「第10回水循環小委員会」が開催されました。

「第10回水循環小委員会」が平成24年12月27日(火)に釧路地方合同庁舎5階・第1会議室にて開催され、構成員34名のうち14名(個人6名、団体4団体、関係行政機関4機関)が出席しました。また、その他一般の方も傍聴されました。

## 1 水循環検討会の成果報告及び湿原域モデル(釧路湿原を対象とした計算手法)の精度向上について

図-3 観測水位と計算水位の関係

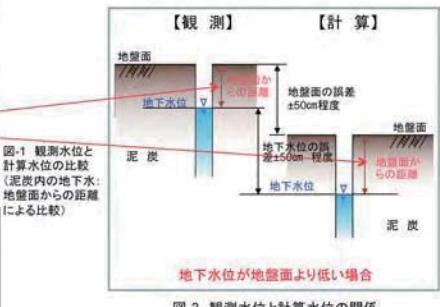
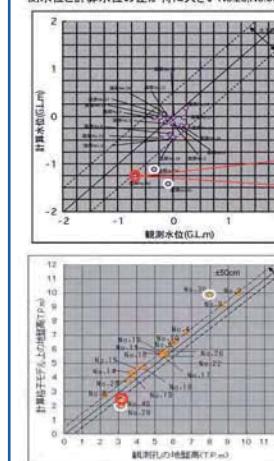
●12ページの数値の精度について、主旨をもう一度説明されたい。

●今の話だと、観測点と計算接点との違いが誤差の原因で、他にはないと

いうことか。例えば観測点と接点が同じのところがあれば一致するというデータが出てくれば納得するが、他にも誤差の要因はあるということをはっきりさせておかないとこれからいろんな動きに使っていくときに困るのではないか。

- 誤差というより「モデルの限界である」とはっきり言ったほうがいい。これ以上のモデルは考えられない。

- 繰り返しになるが、「モデルはこれしかない。しかしそれには使用限界がある」ということをはっきり表現すべきである。それともう一つ、私どもは地下水位の平均値というのを非常に大事にしている。しかし変動パターンが重要だということから出現頻度といった表現も加えたほうが泥炭地の場合にはいいのではないかと思う。

- 誤差の話が出ているが、数値計算なのでメッシュの平均値を出して、あるポイントで測っている実測値、つまり点と面の比較で合うわけがないということをかねがね申し上げている。モデルの話とかパラメータの話とか、誤差の要因はあると思うが、そもそもそういう問題がある。

●計算格子の地盤の高さというのは四隅の高さを平均しています。したがって100mの格子が全て平面でそこに観測孔があれば、それは計算上も観測上も同じ高さになると思いますが、計算格子が山に近いところでその格子に観測孔があれば、四隅の高さが異なり、観測孔の高さを正確に表現していないことになります。

●今の事務局の説明の例では、観測点と計算格子点が一致していれば標高の違いは出でこないが、メッシュは勝手に切っている。メッシュ上に観測点が位置すればこういうズレはなくなると思うが、格子で領域を全部切った場合、73万点もある格子点をどう表せばいいかというと、最小単位の100m間隔のメッシュを4点集めて平均化し、その要素の平均標高とする。当然、観測点がどこにあろうとも誤差が出てくる。

(1) 地下水観測孔の水位と地盤高  
地下水観測孔の地盤高と計算格子(計算単位)上の地盤高の差は、観測水位と計算水位の差と同じように全体的に±50cm程度ある。観測水位と計算水位の差が特に大きいNo.28, No.30は、地下水観測孔の地盤高と計算格子上の地盤高との差も、他の地点に比べて大きい。

- 計算の誤差もあるし観測の誤差もあるので、一致するというのは難しいことだと思う。改めて訂正して、この誤差ばかりではなく、計算誤差、観測誤差がこの上に乗っているということだ。

計算水位と観測水位の平均水位の相関(2010年5月～11月)

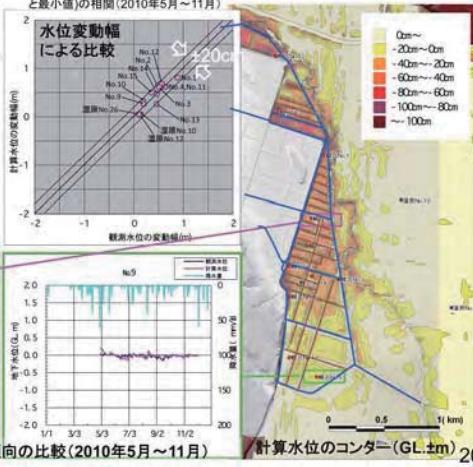
- 例えNo.2のような地点とNo.9のような地点では、全く水質が違うことがある。No.9のほうは土壤層の下の水質と考えられることがある。水質というの濃度差が激しいから実際にはこれより激しく感じる。それと、平坦になるのは深層地下水水分がかなり来ているのではないか。水質的にはかなりきちっとした深層地下水水分になるだろう。

- No.9の観測点はNo.2よりも変動量が非常に少なく、ほぼ水平面で推移している。これの特徴を考えて、水質面から補足していくと、表層ではなく、中を分けている粘土層の下の深層地下水位を測っているのではないかと考えられる。井戸のストレーナーの位置がどこにあるか、そういうもので改めて時間をいただき、もしそうであれば事務局で話を伺って委員の言われたことをこの中に加味していく。

その意味で大領域モデルと細かい領域のモデルで誤差がかなり縮まり、精度が改善した。これは如実にスケール効果が現れていると思う。これは非常に評価していいのではないかと思う。

ただ、大領域モデルは精度が悪くてダメなので、細かい領域にして今後これを使っていくというふうに聞こえたが、そうではないと思う。大領域モデルは大領域モデルで、細かい領域のモデルの境界条件として使う価値がある。「使い分け」ということを考えていただければと思った。

- 確かに、大きな分割のモデルはダメ、というのではなくて、小さなモデルの境界条件というものの非常に力を發揮するので、一連のものとして、この小委員会の考え方を解析法の基本におくということにさせていただく。

### 幌呂地区を対象とした計算結果

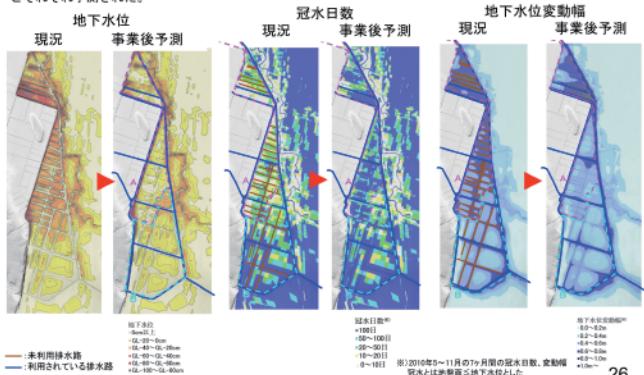
- 湿根内では、ハンノキ林はほとんど水に浸かっている。地下水位が非常に高い。だから、水を除去することだけが本当にいいのかどうか。久著呂川一帯は土砂の問題があり、また、リンの濃度が高く、普通のところの10倍くらいあると思う。そういうことがあって、ハンノキが、あるいは人為的影響があるのではないかと思っているので、前もってそういうことを調べられて、もし降水が中心ならこのとおり

- 今、湿原再生小委員会では、例えば現況の未利用の排水路を全部埋めて、これにより地下水を上昇させる。それからA地区と呼ばれているところは地表面を掘削して低くしている。そういうことによってハンノキの侵入を防ぐとともに、地表を掘り下げているから、そこに水が溜まることによりヨシ群落が将来侵出してくれるであろうということで説明を受けた。ただ単に水位の問題ではなく栄養塩のことも考慮しなければ27ページに書いている予測される植生図というのは変わってくるというご意見か。

- 現況の削った部分の水源が、降水が中心なら全く問題ない。ただ農地を通ってきた水はリンの濃度が高いので、そういうものが浸るということは、逆にハンノキを増やすのではないかというふうに感じている。

るかという話にまで入って、こういう水計算でこういう対策工をするとそれなりの環境ができあがるというふうに期待して、そういう計算結果から実施計画について良しとしているのかもしれない。例えば、対策工事として水を完全に水路から遮水するような方向がとられるのであれば、これはこれで計算の精度がどのくらいかということはあったとしても、中の小さい水路を埋めただけで、全部期待されるようなものになるのか。これがここの委員会で計算されている、これでいいだろうということを元に、やはり次の委員会では対策なり計画を考えていくわけだから、曖昧にしてはうまくないのではないかという気がする。

- 27ページは別的小委員会の議論なので我々がどうこう言う話ではないというのはわかるが、26ページまでの情報がどのように使われて27ページの結果が出てきたかというのがわからないことには、我々も何を言つたらしいのかわからない。27ページの絵については、オセロが黒から白にひっくり返るように、本當になるのかというの、水位の頻度分布や、そういうものだけが出てきたものなのか、それとも水質的なものも考えて出てきたのか、せめてそのへんを知つたうえで、こういう結果が出てきましたという結びつけくらいはぜひ知りたいと思う。

- 基本的には降水主体で考えています。真ん中に太く流れている排水路から水を引き込んで、より冠水しやすくするようにということも考えていますが、引き込む水の栄養塩を確認して、それからやるかどうかを決めようということで、実施計画のほうに盛り込んでいます。基本は雨水というか地下水で冠水させようということです。

- この小委員会の仕事は26ページまで、27ページは湿原再生小委員会がやってくださる。何か湿原再生小委員会から、質問があったときに、対応すればいいことだ。そのところをはっきりしないとダメだと思う。それで、湿原再生小委員会に渡すときに、不確定という意味で、曖昧な部分があっても致し方ないのでないか。むしろ曖昧は曖昧だとはっきり言うべき。それはモデルの限界だと思う。

- 確かに、ここで明確にしなければいけないのは、私たちの小委員会ができることは26ページまでである。他の小委員会に予測結果を示す時、私たちが今持っている解析方法は±50センチメートル、もしくは±20センチメートルの誤差を持っているということを明確に他の小委員会に告げなければならない。曖昧な形で他の小委員会に説明すると、もし事業が実施されて、そうならなかった場合、私たちの小委員会が責任を負わなければならない。だから実際に事業が始まつたときに必ず検証しなければならないと思う。また、今の説明では27ページに書いてある他の小委員会がこのような「案」として出されたものを、そこに至つた経過というものがこの委員会の中で説明されていなかつたが、説明は可能か。

- B地区の生育環境模式図ですが、横軸が冠水日数、縦軸に地下水位を乗せています。これを何点か調べて、例えばホザキシモツケの生育している環境はどんな環境なのか、地下水が何cmで冠水頻度がどうなのかななどをプロットしてまとめたものです。ヨシも同じように、どのような生育条件で生育しているかというのをまとめたものです。そこから先ほどの予測した冠水頻度と地下水位を重ねて見たときに、このような重なる部分が出てきました。その重なった部分をこちら側でヨシに

なりホザキシモツケに変化していきますというふうにして作成したものです。誤差の話については、±20cmの誤差があるということは湿原再生小委員会には伝えています。

## 水循環小委員会の目標と検討の進め方

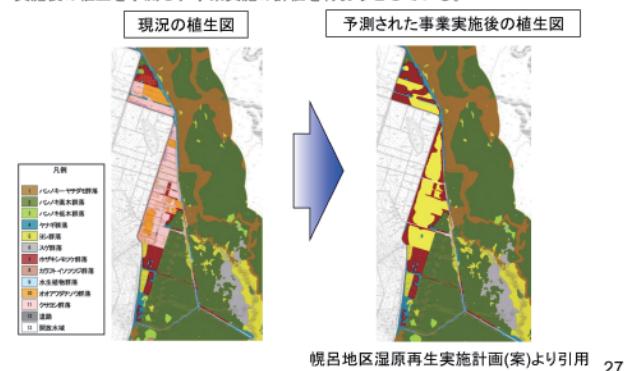
- 4ページ目の、1980年以前の地下水位を保全するという大きな目標があるが、その時の地下水位の状態がどのような状態だったかということを出さないことにには、どうしたらしいのかということがわからないと思う。そこが、今の検討だけでは、こういうインパクトに対するレスポンスというものを出せるところには至っているが、あるレスポンスに対して、どういうインパクトを与えればいいのかというところがまだ抜けている気がする。こういう大前提があるのであれば、そこをやるのかやらないのかという議論は避けて通れないと思う。

- 協議会の下にある下部組織の小委員会の目標は、1980年以前の環境に戻すというところにある。これは絶対しなければならないと思う。あるインパクトがあって、今の状態はそれにレスポンスして今の状況になっている。しかし今の状況の地下水位でも推定することが困難であるため、それを使って過去にさかのぼっていくと、かなり信頼性の低い根拠を元にして話をしなければならないことになるが、それは許されないと思う。もう少し何か工夫をして、現在の地下水位をある程度納得するような形で再現できる方法が確立されたときに、1980年代の地下水位を推定したいと考えている。
